**REPÚBLICA DE PANAMÁ
MINISTERIO DE AMBIENTE**

**RESOLUCIÓN No. DEIA-IA- 050 - 2021
De 11 de agosto de 2021**

Por la cual se aprueba el Estudio de Impacto Ambiental (EsIA), categoría II, correspondiente al proyecto “**TRATAMIENTO DE DESECHOS HOSPITALARIOS MEDIANTE CALOR HÚMEDO**”, presentado por **SERVICIOS AMBIENTALES DE CHIRIQUÍ, S.A.**

PLANOS Y DIMESIÓN DE AUTOCLAVE Y TIRTURADOR

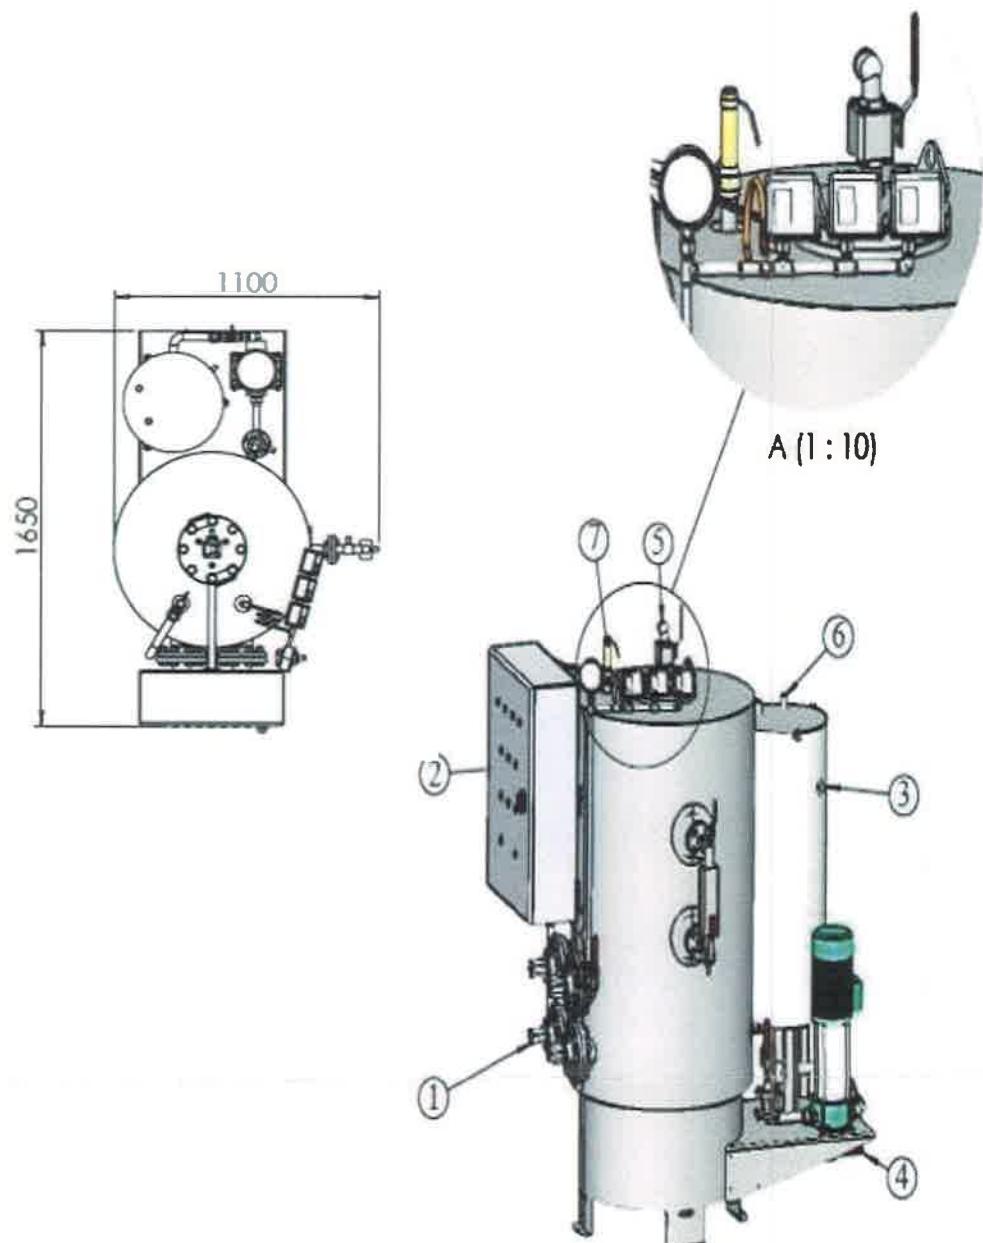
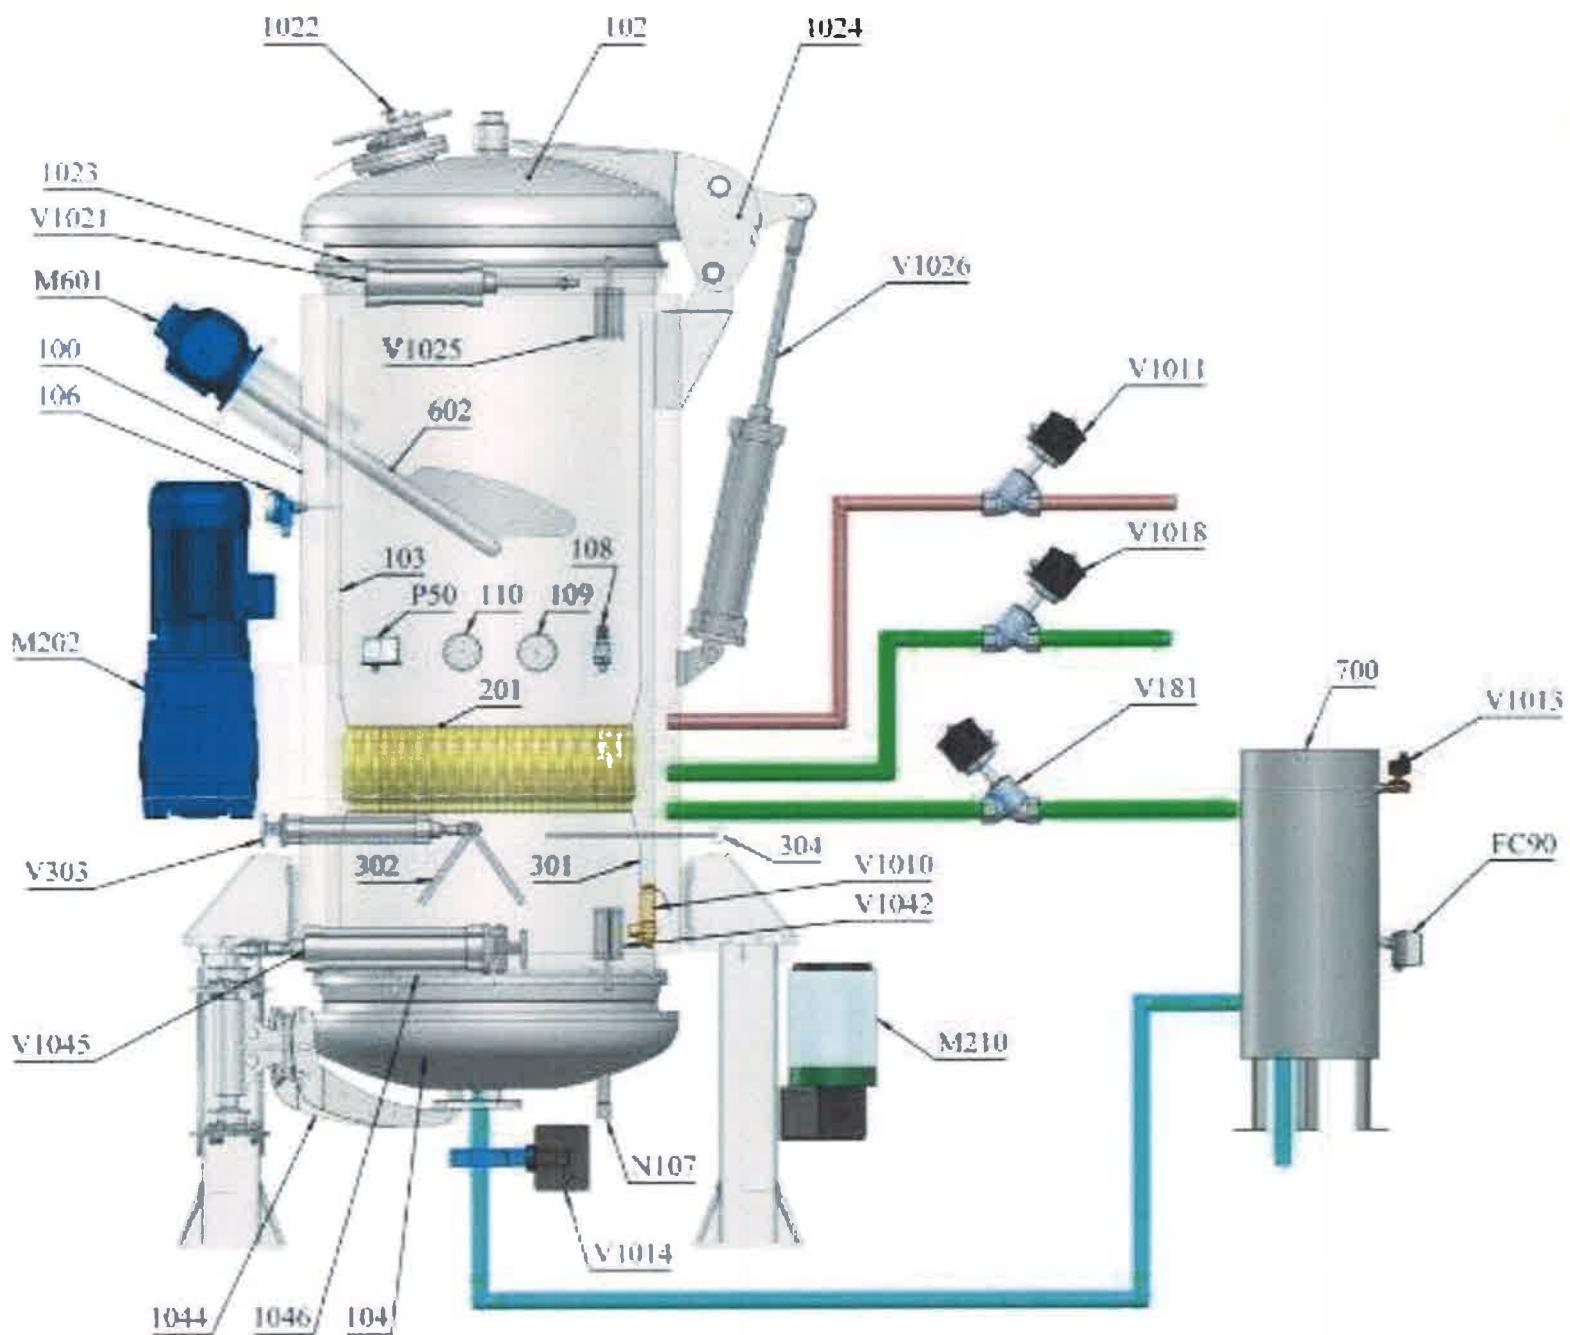
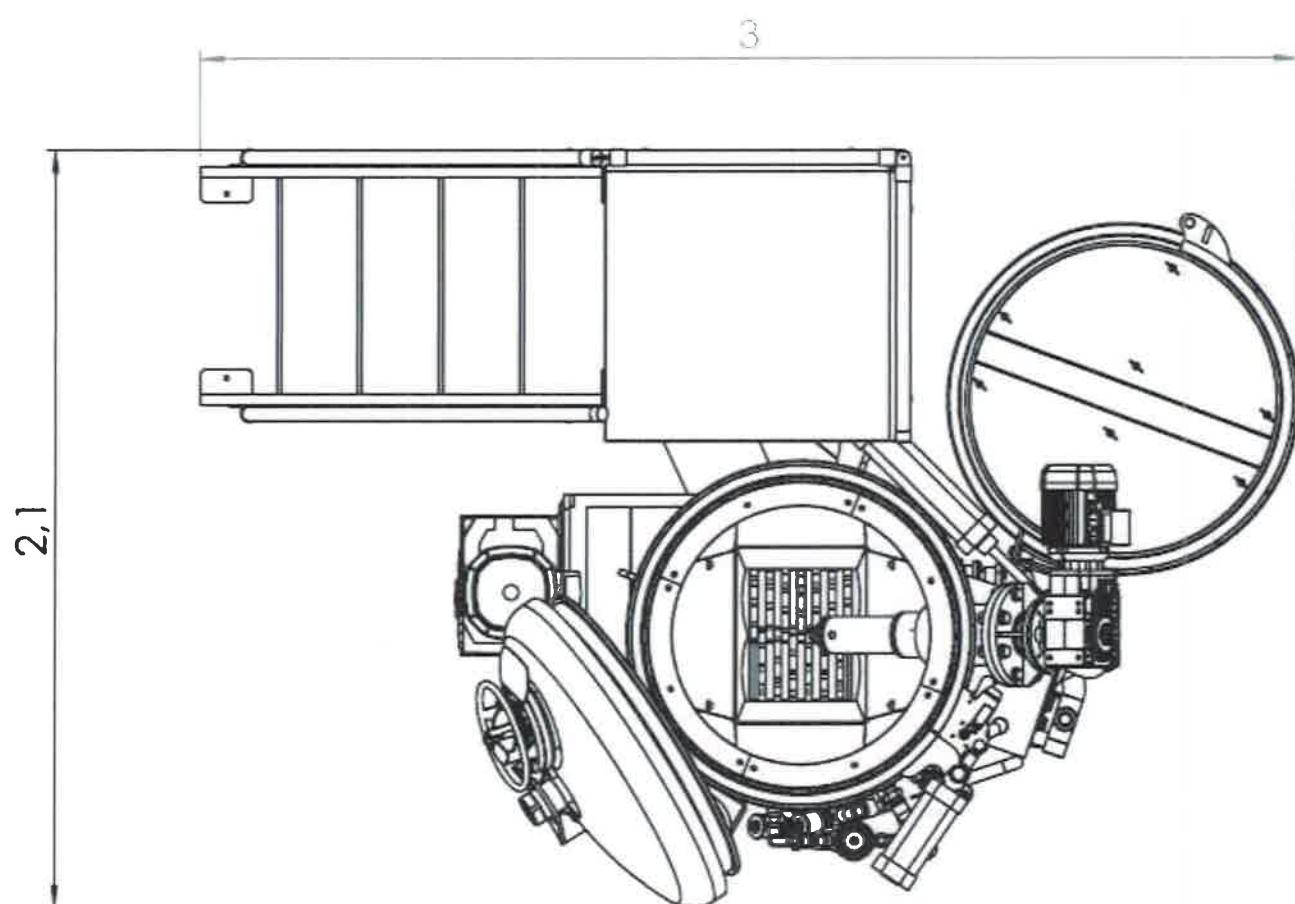
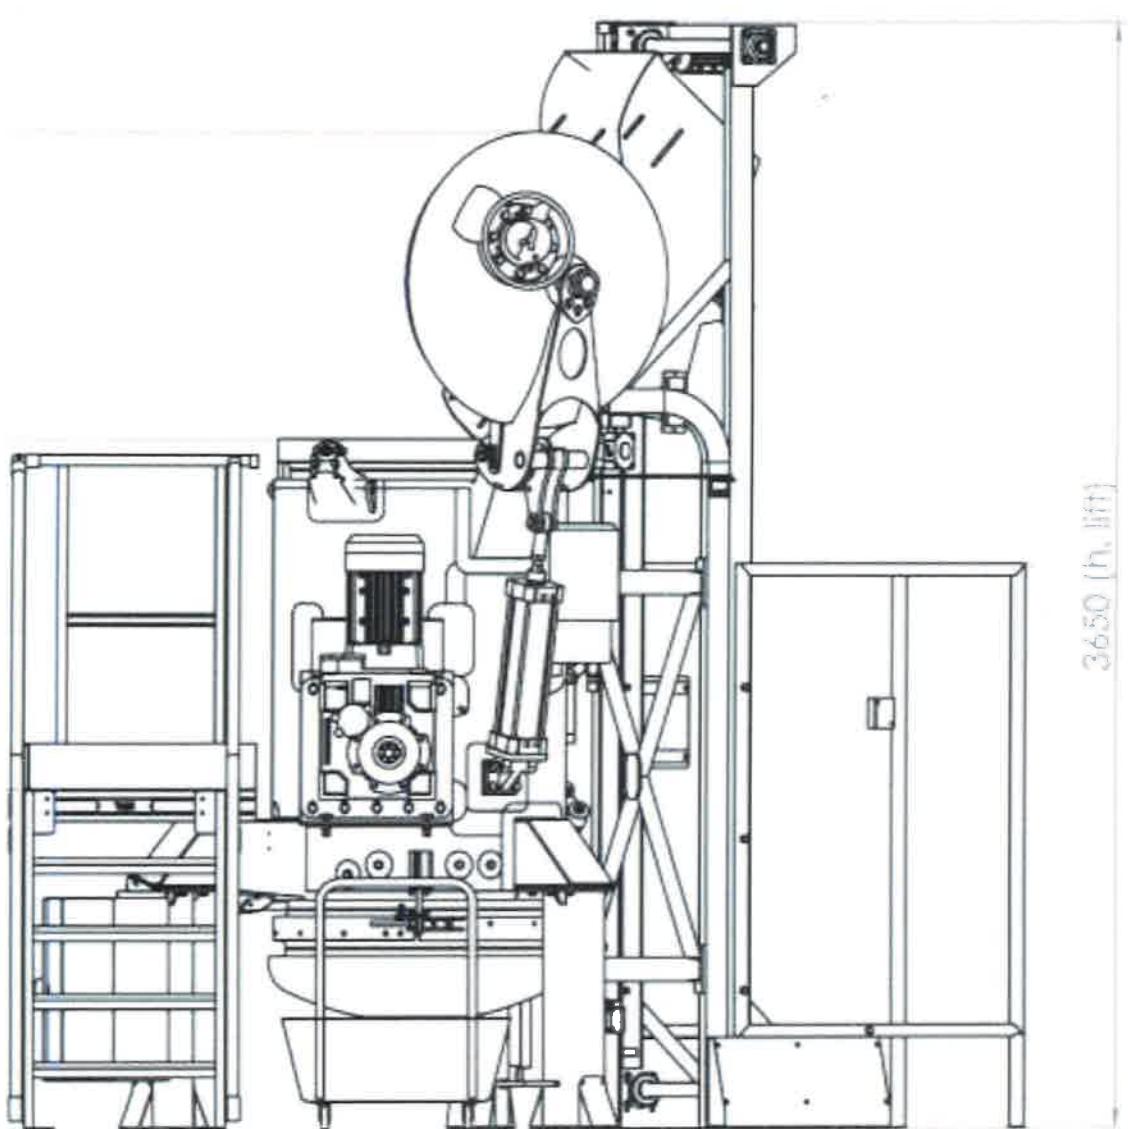
- a. Presentar planos de los equipos que integran el sistema de tratamiento de los desechos hospitalarios por calor húmedo, incluyendo dimensiones y área; considerando que el mismo se compone de un autoclave, caldera, el compresor, cuarto frío, trituración y esterilización.

Figura No. 1. Diagrama de autoclave. La figura muestra las partes que componen la autoclave y su ubicación. Ver tabla No. 1 muestra el nombre de cada una de las partes.

Figura No. 2 Área que ocupa la autoclave. La figura muestra área que ocupa la autoclave. Todas las medidas en metros.

Figura No. 3 Altura de la autoclave en centímetros.

Plano de movimiento de tierra

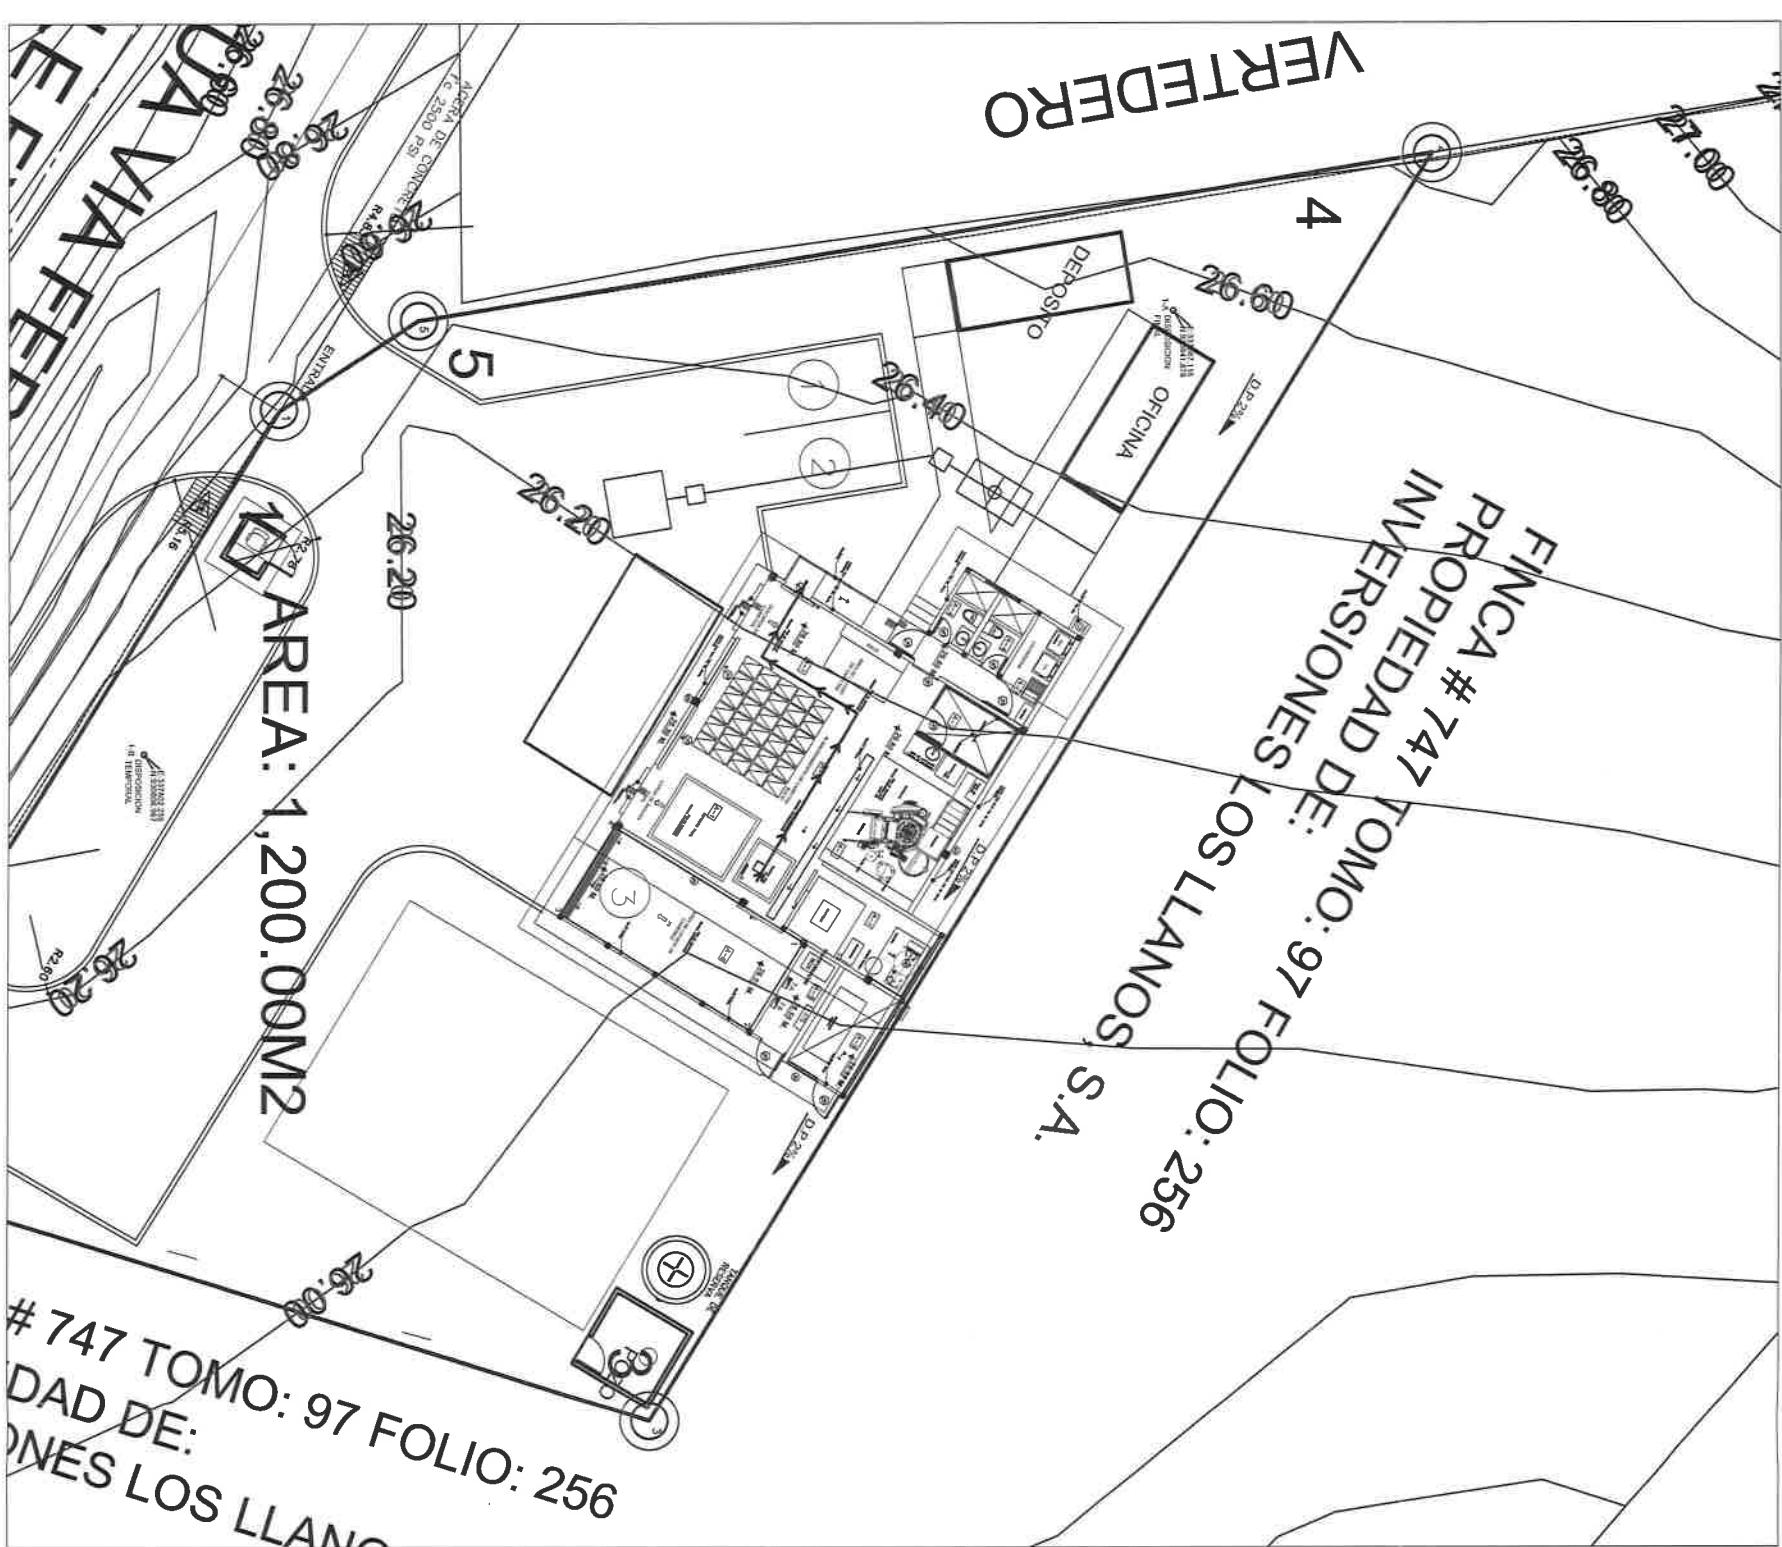
4. En la página 36 del EsIA, **Actividades Preliminares a la construcción**, se indica que: “[...] solo se requerirá una adecuación del terreno con un mínimo movimiento de tierra”. Posteriormente, en la página 49 del EsIA, punto **6.4 Topografía** se indica: “[...]. Para el movimiento de tierra se realizará un corte y relleno de aproximadamente metros cuadrados. Ver Anexo 2, Planos y mapas.”. Sin embargo, no indica el volumen del material que corresponde el movimiento de tierra. Por lo antes descrito, se solicita:
